RESOLUCIÓN N°

POR MEDIO DE LA CUAL SE IMPONE UNA MEDIDA PREVENTIVA Y SE ADOPTAN UNAS DETERMINACIONES.

4- Que funcionarios de la Corporación procedieron a evaluar la información y a realizar visita de control y seguimiento el día 26 de noviembre de 2019, generándose el Informe Técnico**112-1615 del 30 de diciembre de 2019**, dentro del cual se formularon las siguientes observaciones y conclusiones:

Lavado de recipientes materias primas	*Unidad de cribado*

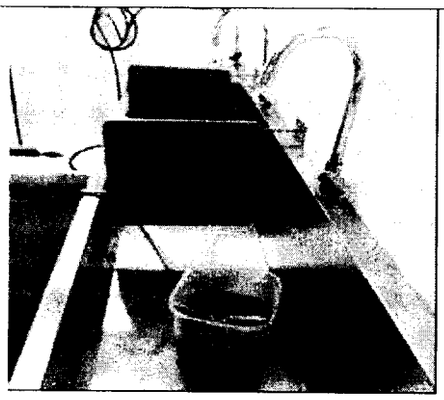
• Durante el recorrido realizado se evidenció que la Empresa se dedica a la elaboración de cremas dentales, adhesivos para prótesis, enjuagues bucales, sedas dentales, etc.; por lo tanto, ***actualmente el sistema de tratamiento está recibiendo aguas residuales de origen diferente al doméstico.***

De acuerdo a lo anterior, se manifiesta por parte de la Coordinadora y el Analista ambiental, los diferentes inconvenientes que se han presentado en la planta, dado que esta no ha logrado su estabilización; a razón de que el STAR implementado por la empresa PROQUIDENT S.A. solo está diseñado para realizar tratamiento a las aguas residuales de origen doméstico.

Sistema de Tratamiento de Aguas Residuales domésticas (Evidencia de la recepción de AR de origen distinto al doméstico

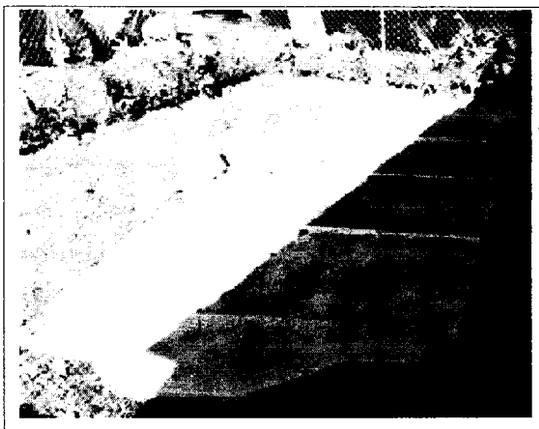
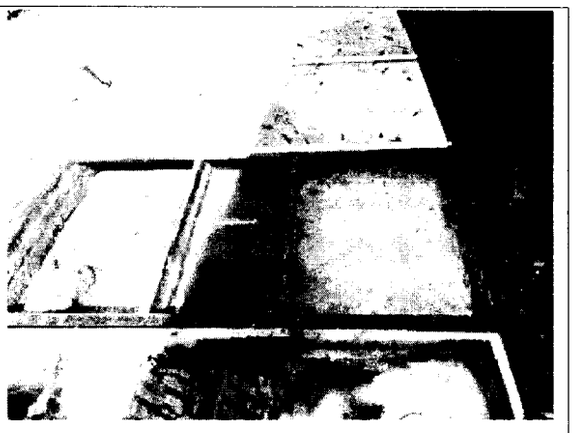
- *De acuerdo al recorrido realizado, se evidencia que en los procesos productivos de la empresa PROQUIDENT S.A., se generan* ***aguas residuales de origen no doméstico,*** *provenientes del Lavado de recipientes y utensilios implementados en pesaje y la mezcla de materias primas, Lavado de equipos y utensilios implementados en envasado de producto (cremas dentales, adhesivos para prótesis, enjuagues bucales, sedas dentales); y el desperdicio en el envasado de algunos de estos; cuyas aguas se conducen al sistema de tratamiento de aguas residuales domésticas.*

1. Presente la modificación del permiso de vertimientos de ARD, otorgado mediante la Resolución N°131-1350 del 06 de diciembre de 2018, a fin de incluir un sistema para el tratamiento de las aguas residuales no domésticas generadas en los procesos productivos de la empresa o en su defecto optimización del sistema actual que garantice el correcto tratamiento de ambos efluentes, acorde con las disposiciones establecidas en los Decretos 1076 de 2015 y 050 de 2018
